Erörterungs-Termin am  
11.01.2024

Antrag auf wasserrechtliche Erlaubnis der  
Holcim („kleiner Wasserrechtsantrag“)  
Einwendungen der Gemeinde Dotternhausen

# Abb. 2: Lageplan der Quelleinzugsgebiete

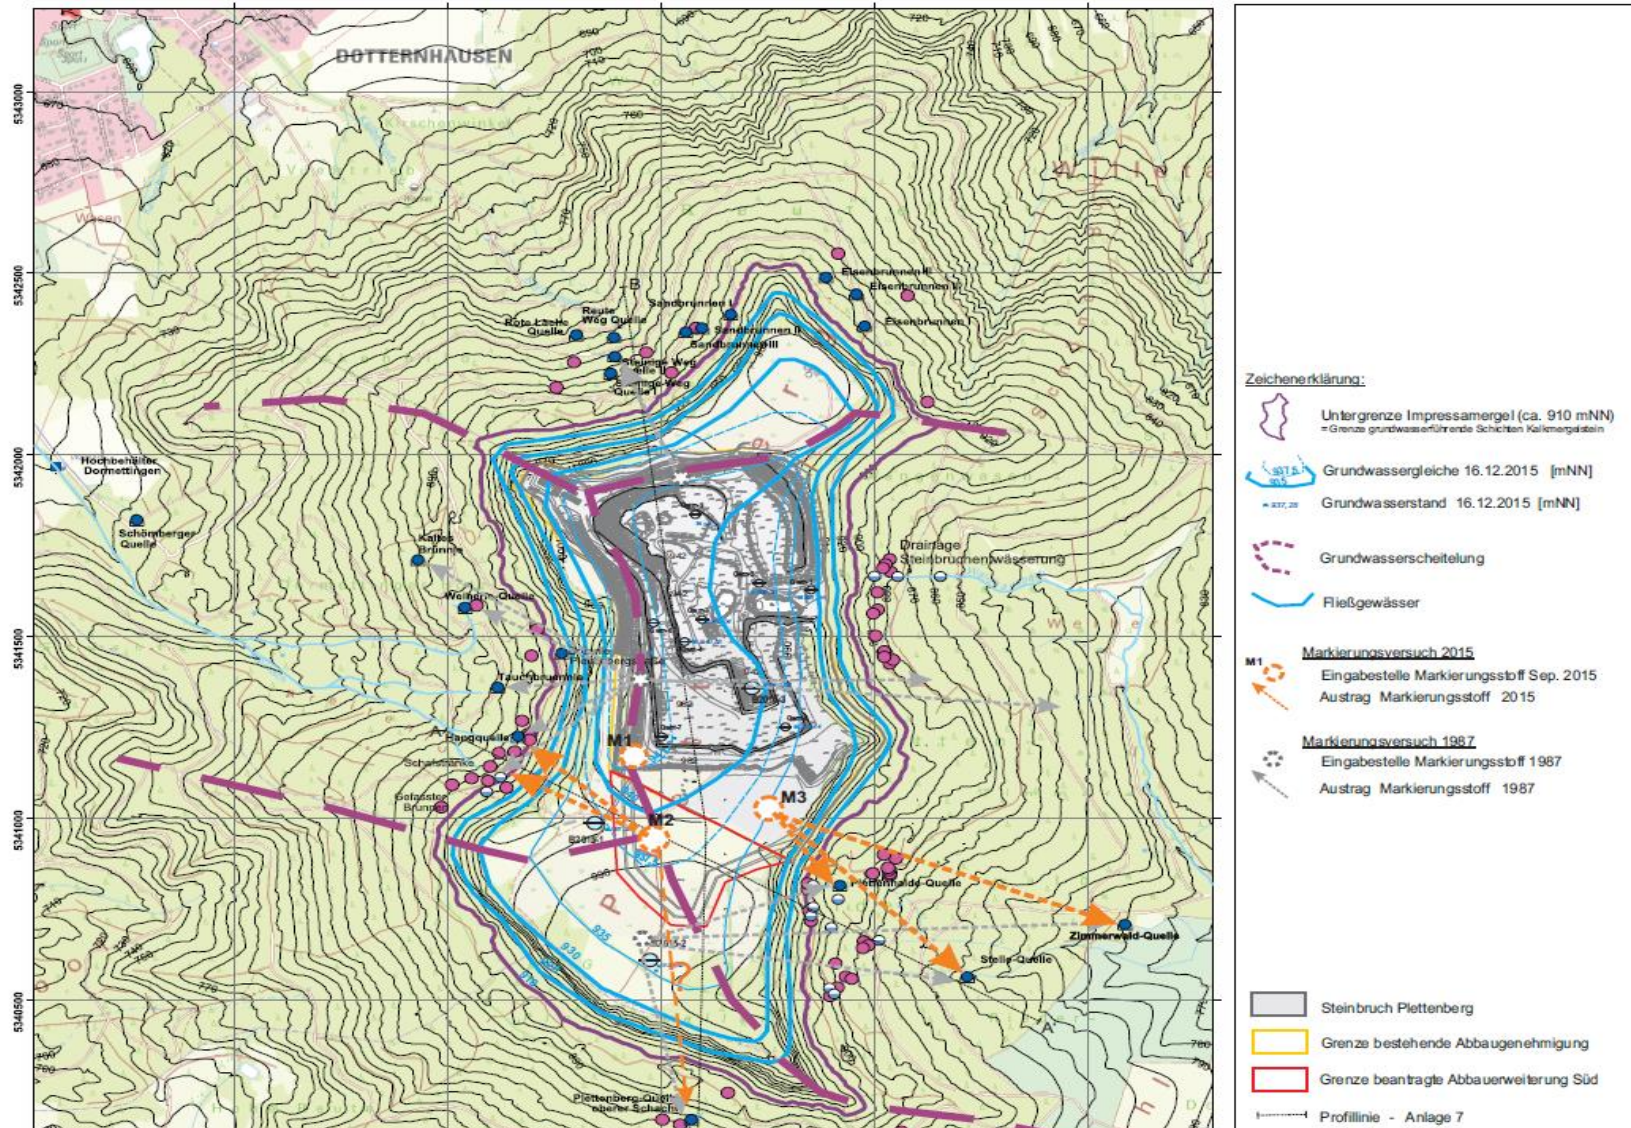
**Die Gemeinde Dotternhausen fordert zum Schutz ihrer Quellen, die Lage des Einzugsgebietes für die „Quellgruppe Nord“ auf der Grundlage ergänzender hydrogeologischer Untersuchungen neu abzugrenzen.**

# Abb. 3: Lageplan der zu bewässernden Hauptfahrwege (bestehend und neu)

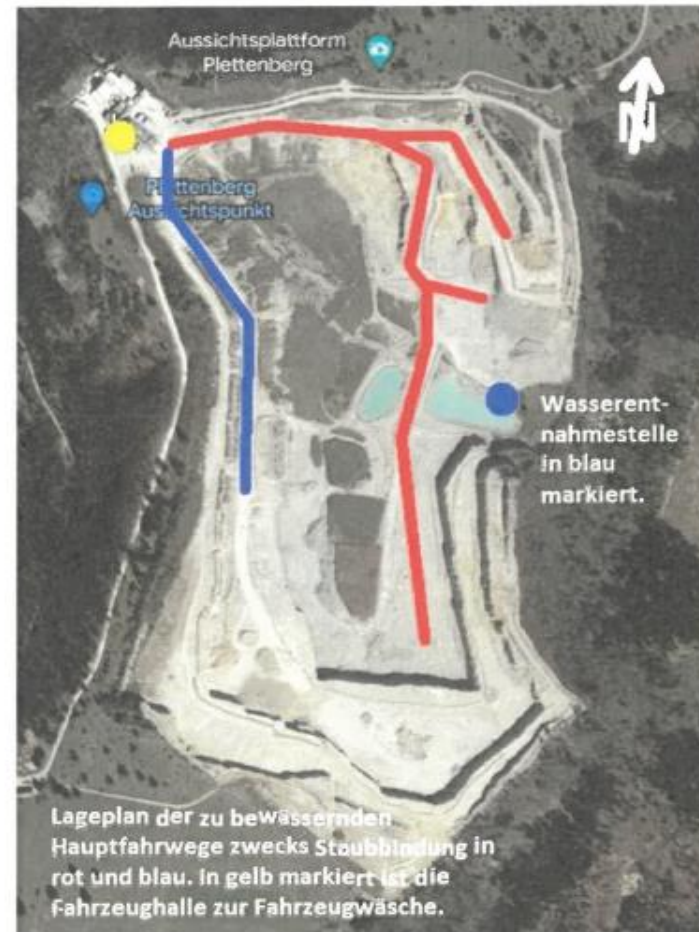
**Die Gemeinde Dotternhausen fordert, eine Optimierung der Wegeführung der zu bewässernden Hauptfahrwege zum Schutz ihrer Quellen zu untersuchen und zu prüfen, inwieweit diese Hauptfahrwege unter Berücksichtigung betrieblicher Belange von ihren Quellen räumlich abgerückt werden können.**

**Falls die Lage der zu bewässernden Hauptfahrwege nicht als wasserrechtlich relevant eingestuft wird, fordert die Gemeinde Dotternhausen hilfsweise den Erlass einer nachträglichen Anordnung der bestehenden immissionsschutzrechtlichen Genehmigung.**

# Abb. 5: Lage Wasserschutzgebiete im Bereich Plettenberg

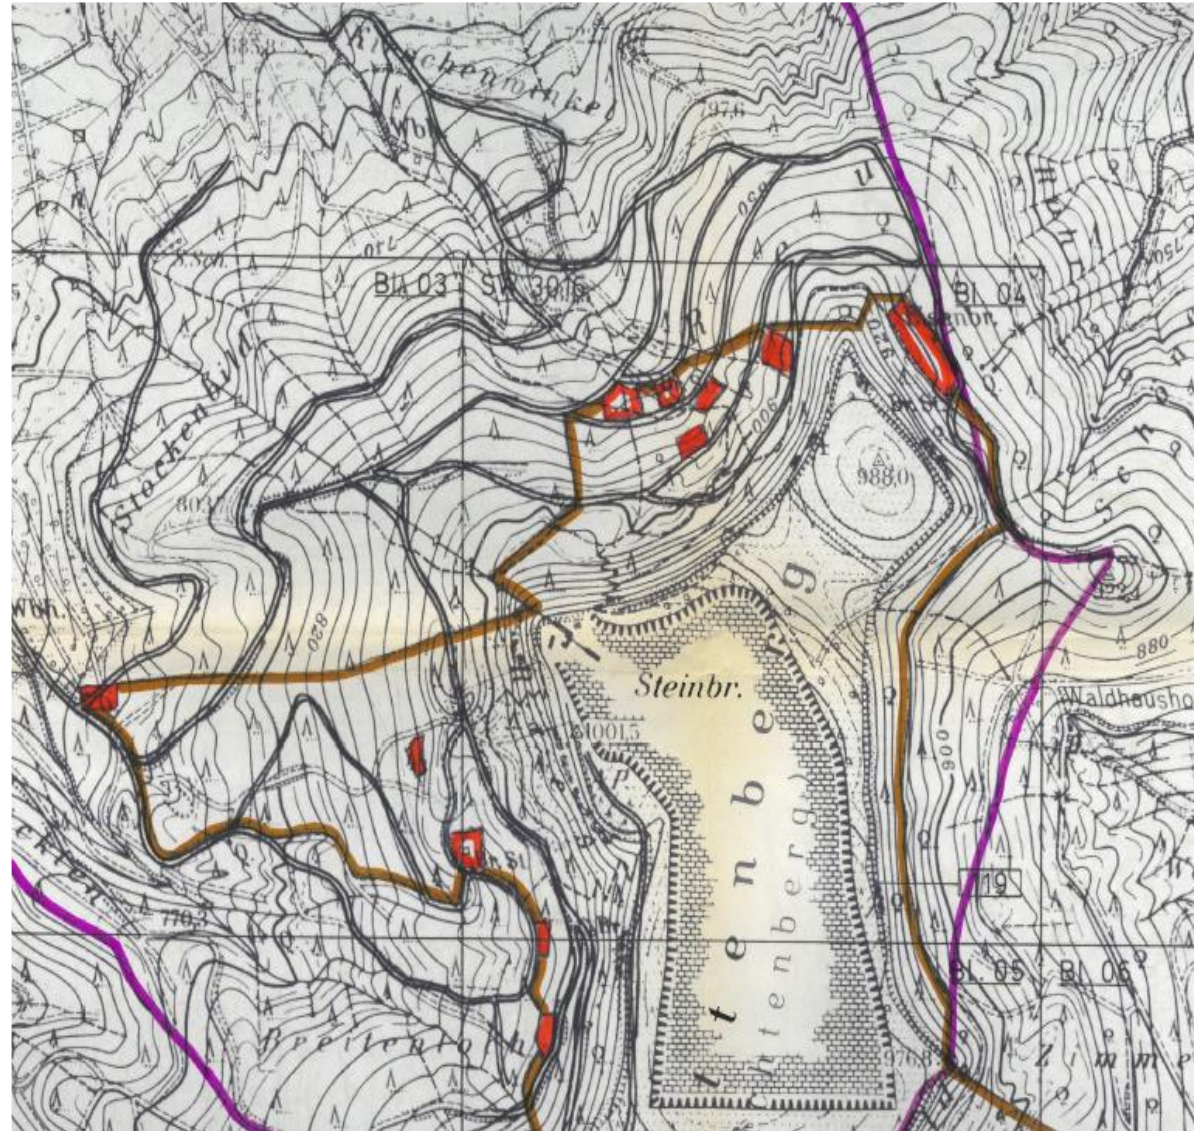
**Die Gemeinde Dotternhausen fordert – hilfsweise als nachträgliche Anordnung der immissionsschutzrechtlichen Genehmigung – den Erlass von Schutzvorkehrungen, die beim Bau und Betrieb von Wegen und Parkplätzen in einem Wasserschutzgebiet der Zone II anzuordnen sind.**

# Abb. 7: Lageplan des Beckens und des neuen Walls

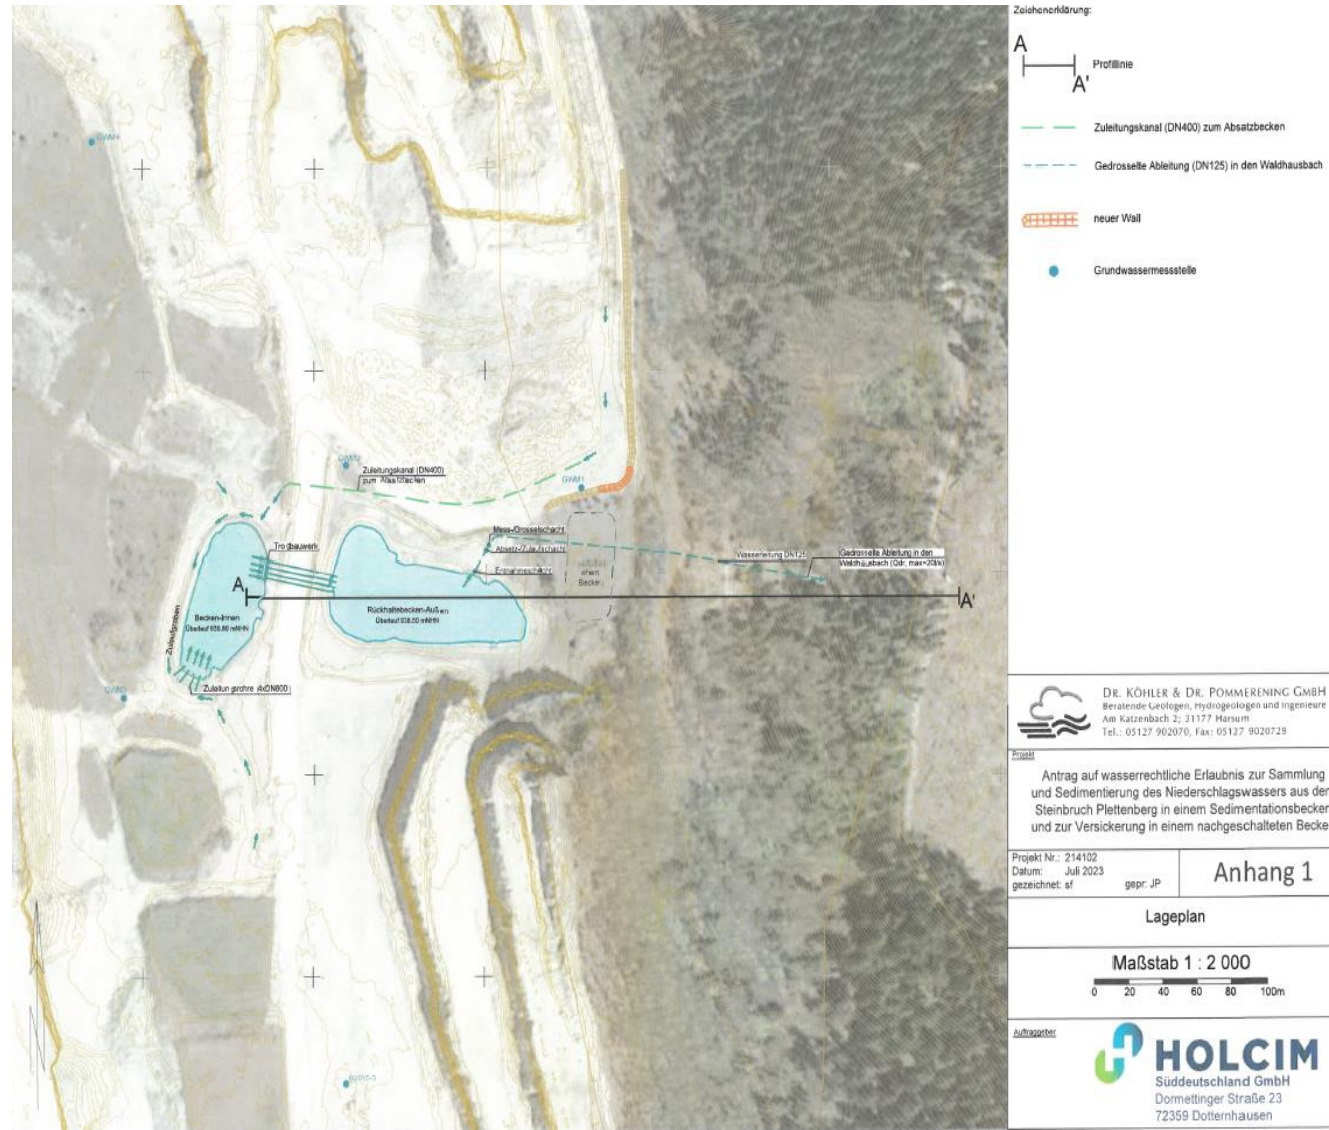
- **Zwar ist kein künstlich hergestelltes Absperrbauwerk (Damm) vorhanden. Die natürliche Barriere zwischen dem äußeren Becken und der Hangkante besteht jedoch aus besonders rutschempfindlichen Tonstein, der insbesondere bei Wasserführungen zu deutlichen Nachbrüchen neigt.**
- **Abweichend von typischen muldenartigen Vertiefungen kann die große Wassermenge, die auf dem Berg liegt, durch unkontrolliertes Ausströmen einen erheblichen Schaden anrichten. Ferner weist das gestaute Wasser aufgrund der topographischen Lage auf dem Plettenberg nahe der Hangkante eine erhebliche potentielle Energie auf. Zudem ist die vorhandene natürliche Barriere zur Hangkante hin durch Bautätigkeit u.U. erheblich beeinträchtigt und die natürlichen Bodenschichten weisen ein erhöhtes Rutschungspotenzial auf.**

- **In dem relevanten Teil wurde bereits früher ein Becken angelegt und wieder verfüllt.**
- **Es wurde ein ca. 130 cm hoher Wall mit Eigenmaterial aus dem Steinbruch an der östlichen Böschungskante nördlich vom Becken-Außen aufgeschüttet, der den Abfluss des oberflächlich abfließenden Wassers über die Hangkante verhindern und das Wasser in die Becken leiten soll.**

# Abb. 9

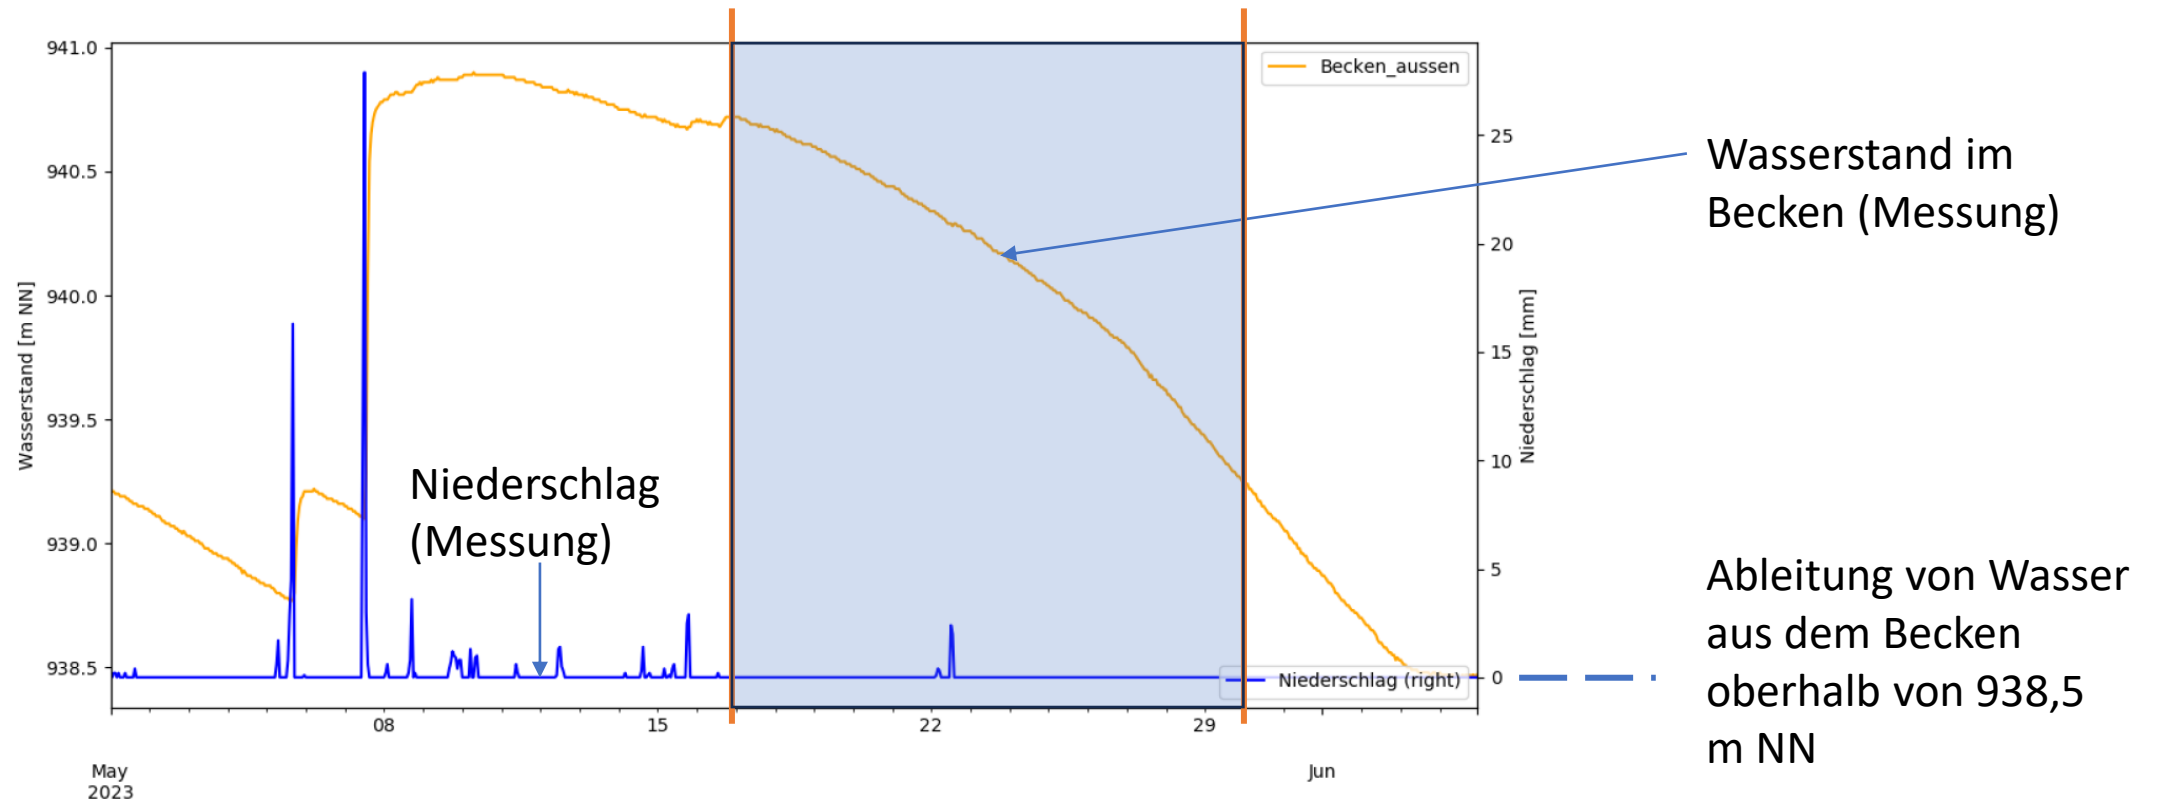
**„Anhand der Volumina aus den Wasserspiegelnhöhen hätten zwischen dem 17. und 30. Mai 2023 ca. 14.000 m<sup>3</sup> abfließen müssen. Die von der Firma Holcim abgelesenen Wassermengen an der Ableitung ergaben aber ein abgeflossenes Volumen von etwas 22.000 m<sup>3</sup> im selben Zeitraum, d.h. etwa 8.000 m<sup>3</sup> sind zusätzlich in dem o.g. Zeitraum in die Steinbruchsohle geflossen“.**

**Ein solcher (nichtlinearer) Prozess ist im aktuellen Modell nicht implementiert.**

# Abb. 10

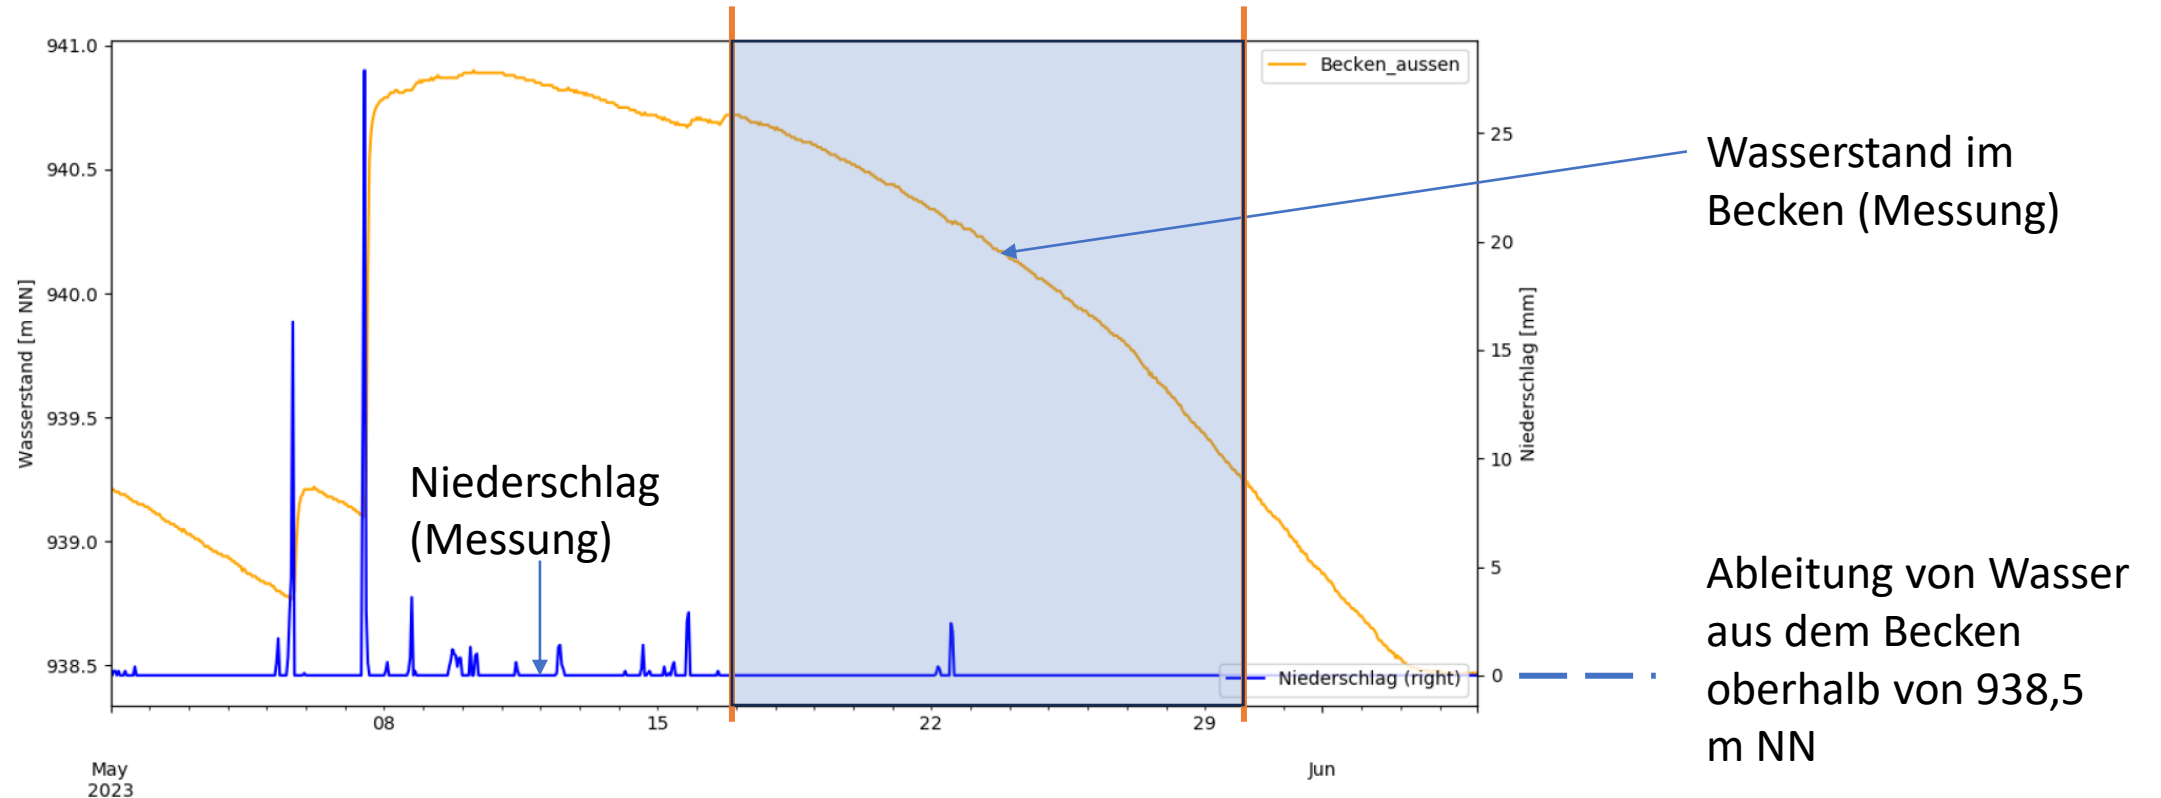
Gemessener Abfluss von insgesamt 22.000 m<sup>3</sup> im Zeitraum 17. bis 30.05.2023 (entspricht ca. 18 l/s)

➔ Maßgeblich Rückhaltewirkung

# Abb. 11

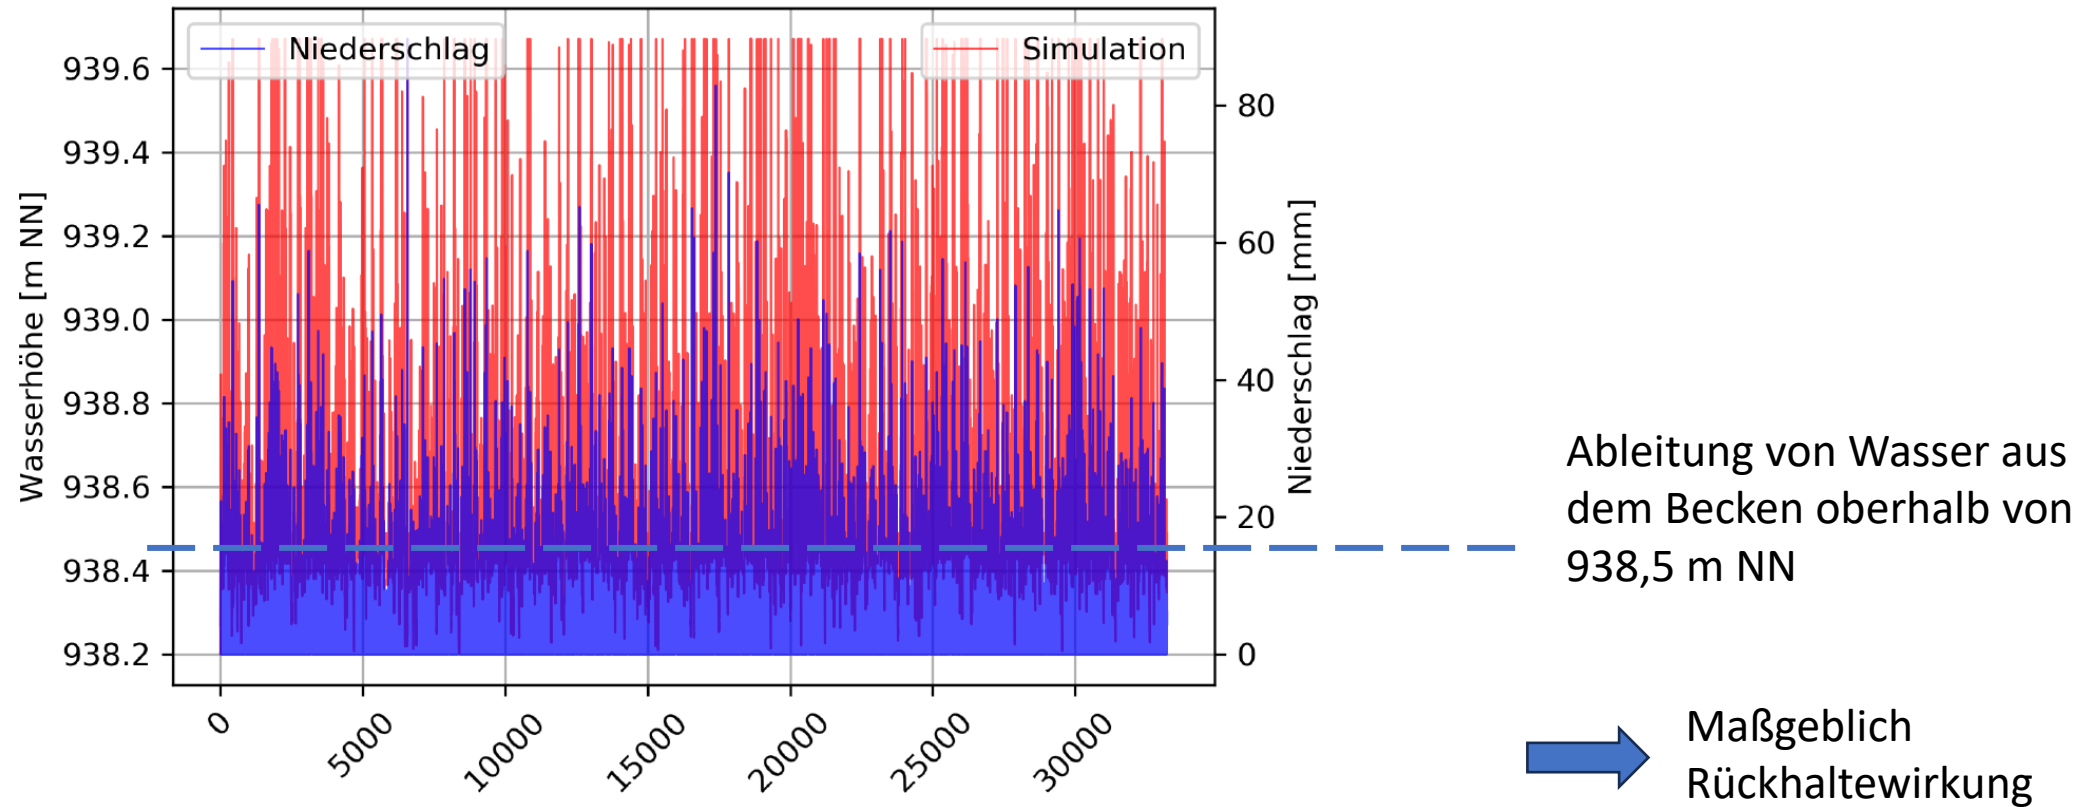
**Die Gemeinde Dotternhausen fordert, angesichts der erheblichen und langanhaltenden Niederschlägen im November und Dezember 2023 die Gültigkeit der zugrundeliegenden hydrologischen Daten zur Bemessung des Retentionsvolumens im Rahmen des Antrags auf Erteilung einer wasserrechtlichen Erlaubnis vom 01.08.2023 zu überprüfen.**

**Die notwendige drastische Erhöhung des Abflusses spricht dagegen. Im Dezember hat das LRA die zugelassene Abflussrate in den Waldhausbach von 20 l/s um 65% auf 33 l/s vorübergehend erhöht.**
